Smurfit Kappa Parengo B.V.

Onderwerp
Vooroverleg; verzoek aanvullende gegevens
op het concept-MER.

Adres
Veerweg 1 Renkum

Noodzakelijke aanvullende gegevens en correcties

bodemgebieden

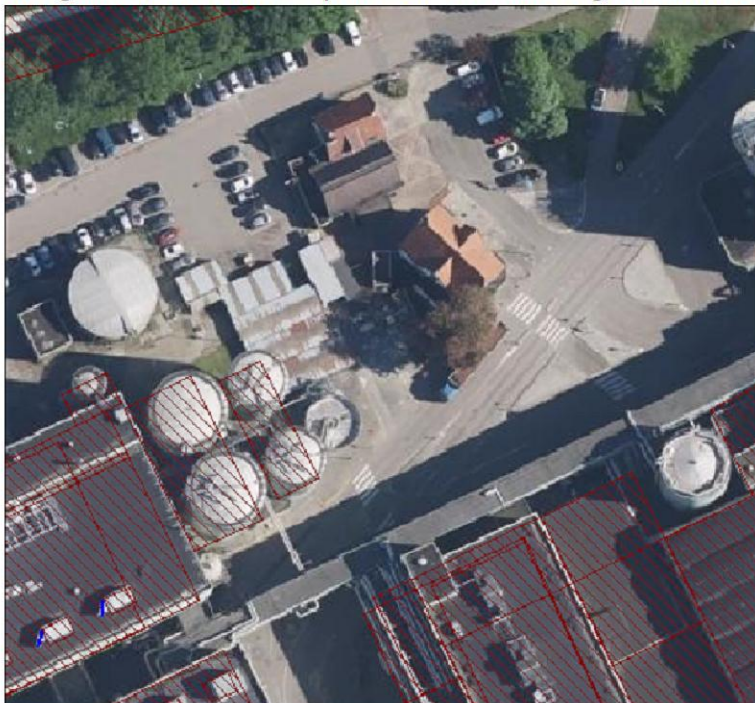
De bodemgebieden zijn veel te grof gemodelleerd. Deze moeten met polylijnen worden gemodelleerd.

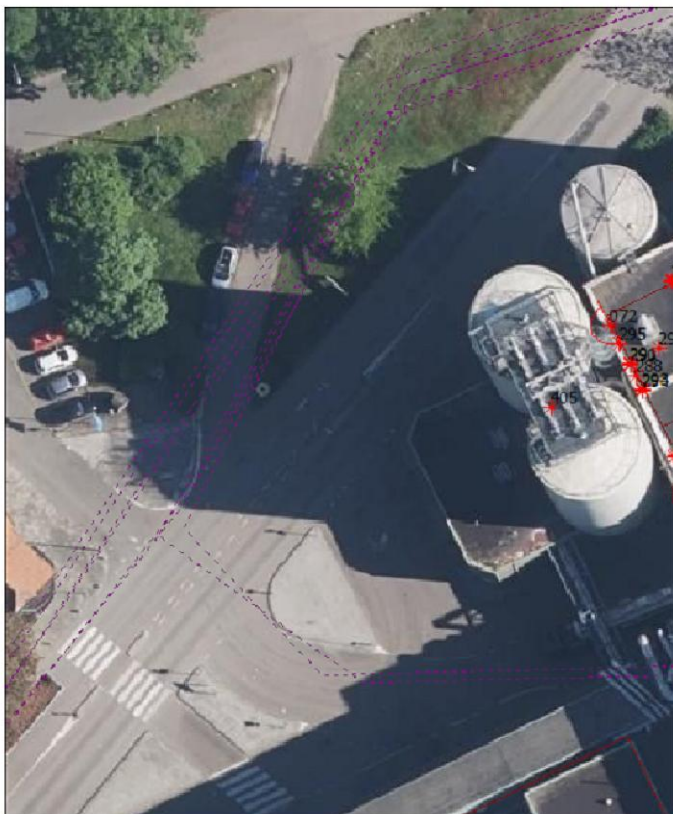
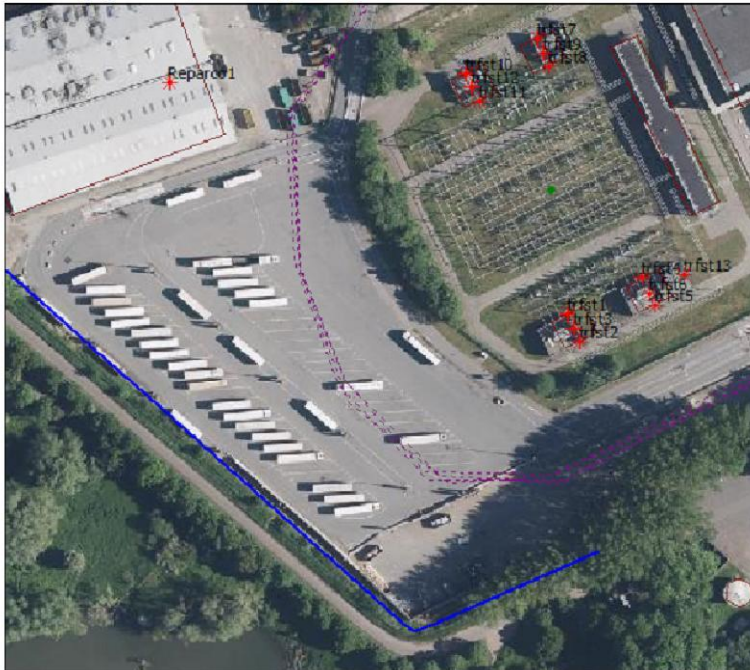
De uitstralende gevels 239 t/m 244 zijn vreemd en foutief gemodelleerd.

Veel ramen en roosters zijn niet als een uitstralende gevel gemodelleerd, bijvoorbeeld puntbron 220 t/m 238.
